Parecer Técnico n.º 4/2025 - SEDUH/GAB/CPA-EIV

PARECER TÉCNICO – CPA/EIV
56ª Reunião Ordinária da CPA/EIV

Referência: Processo SEI n.º 00390-00002244/2024-48

Assunto: Análise do Estudo Prévio de Impacto de Vizinhança - EIV, relativo ao empreendimento denominado "Praça do Sol, Lote 04".

Figura 02: Gráfico da percepção dos entrevistados quanto à mobilidade urbana da área **Fonte:** EIV, p. 351.

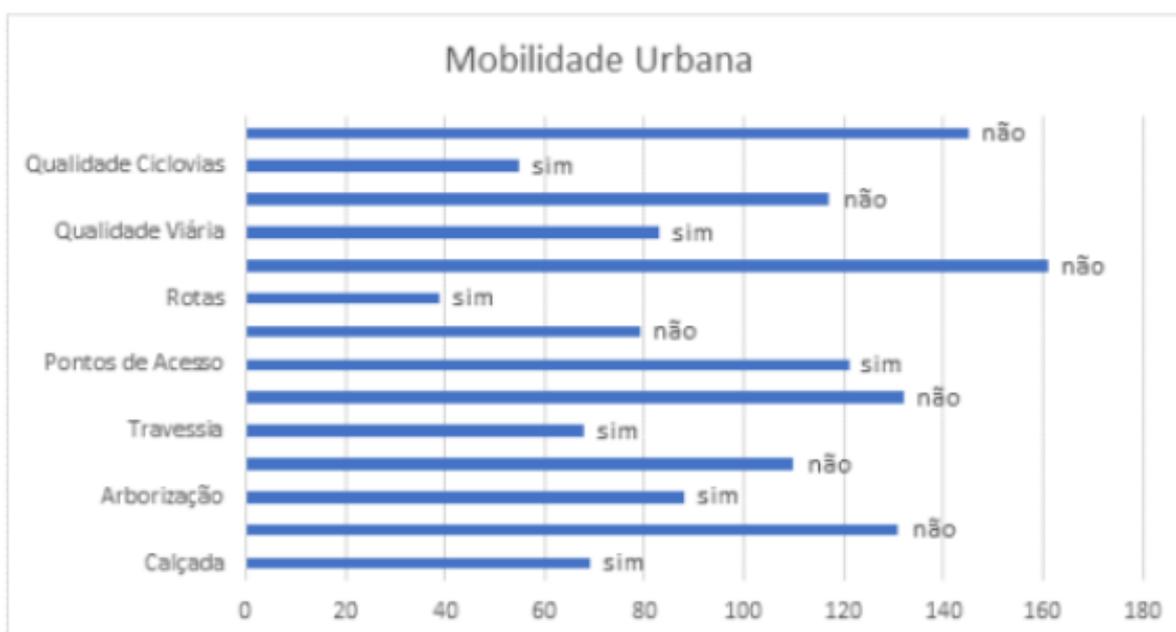
21. Nesse sentido, as análises desenvolvidas no âmbito do estudo revelam uma deficiência sistêmica na infraestrutura de mobilidade da área, evidenciando a ausência de elementos fundamentais do tecido urbano que viabilizem, ou incentivem, o uso de modais não motorizados, essenciais para assegurar condições adequadas de segurança e conforto a pedestres e ciclistas. O estudo aponta, em diversos trechos,

a significativa carência de calçadas, ciclovias e conexões apropriadas com os principais sistemas de transporte coletivo (EIV, p. 281-292), sendo essa percepção corroborada pelos dados extraídos das pesquisas de campo (EIV, p. 351).

22. Dessa forma, esta comissão entende ser fundamental o aprofundamento da análise relativa à infraestrutura do espaço público nas áreas de transição entre as Regiões Administrativas adjacentes ao

empreendimento em questão, considerando, de maneira efetiva, a relação entre as barreiras urbanas existentes, os pontos de travessia disponíveis e os acessos ao empreendimento de todos os agentes que compõem a vida pública, de modo a compatibilizá-los com as condições de conforto e segurança almejadas.

8. Complementar análise relativa à infraestrutura do espaço público nas áreas de transição entre as Regiões Administrativas adjacentes ao empreendimento em questão, levando em consideração as barreiras existentes, pontos de travessia e acessos ao empreendimento.

9. Tendo em vista se tratar de um polo atrativo de emprego e serviço, complementar a análise relativa à infraestrutura do espaço público nas áreas de transição entre as Regiões Administrativas adjacentes ao empreendimento (Taguatinga e Ceilândia), considerando as barreiras físicas existentes, os pontos de travessia disponíveis e os acessos ao empreendimento, de modo a identificar eventuais incompatibilidades com as condições desejadas de conforto, segurança e integração urbana.
